改善箇所説明図

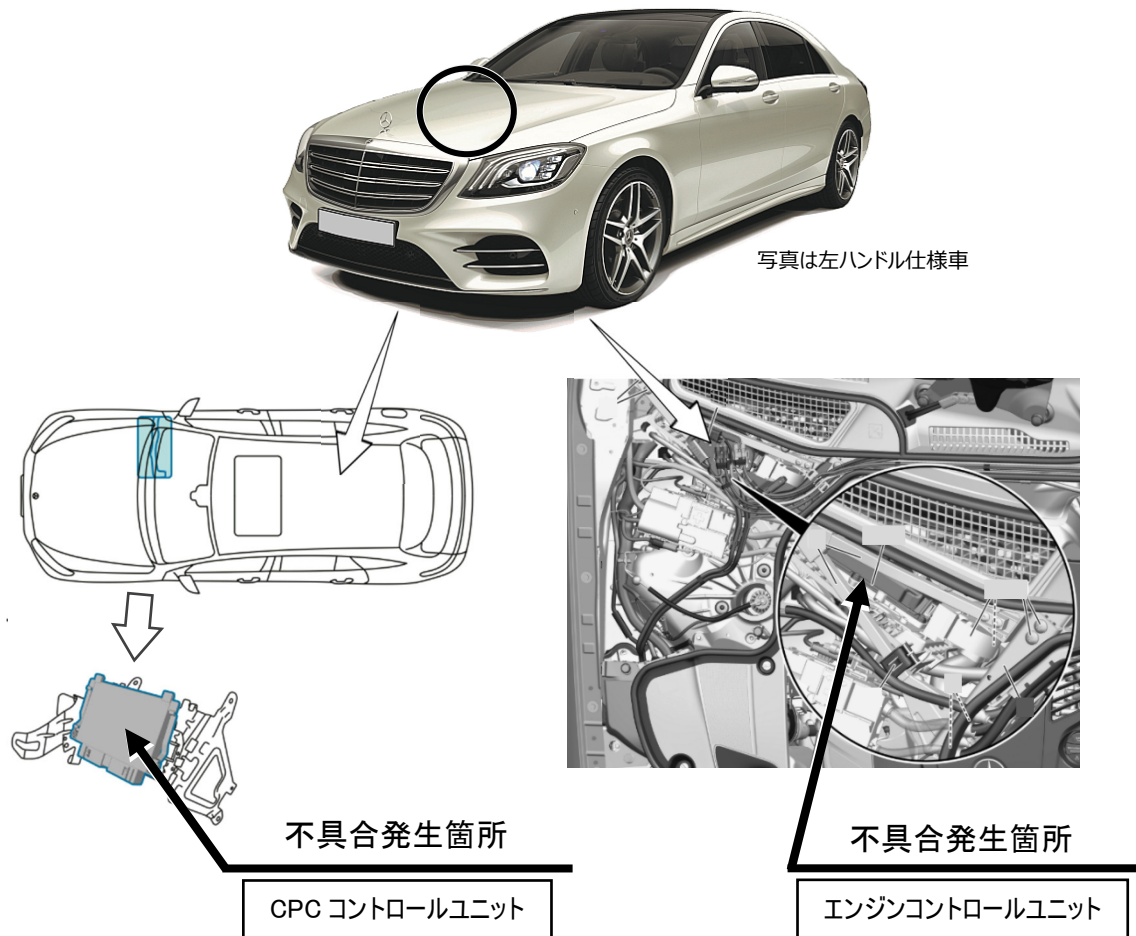
注: は、対策プログラムに書き換える部位を示す。

ドライブレイン(CPC)コントロールユニットとエンジンコントロールユニットにおいて、制御プログラムの配信管理が不適切なため、誤った制御プログラムが書き込まれた。そのため、OBD の作動や排出ガスに関する保安基準に適合しない。

全車両、CPC コントロールユニットとエンジンコントロールユニットの制御プログラムを正しい制御プログラムに書き換える。

識別 : 車台番号の付近に黄色の識別ペイントを塗布する
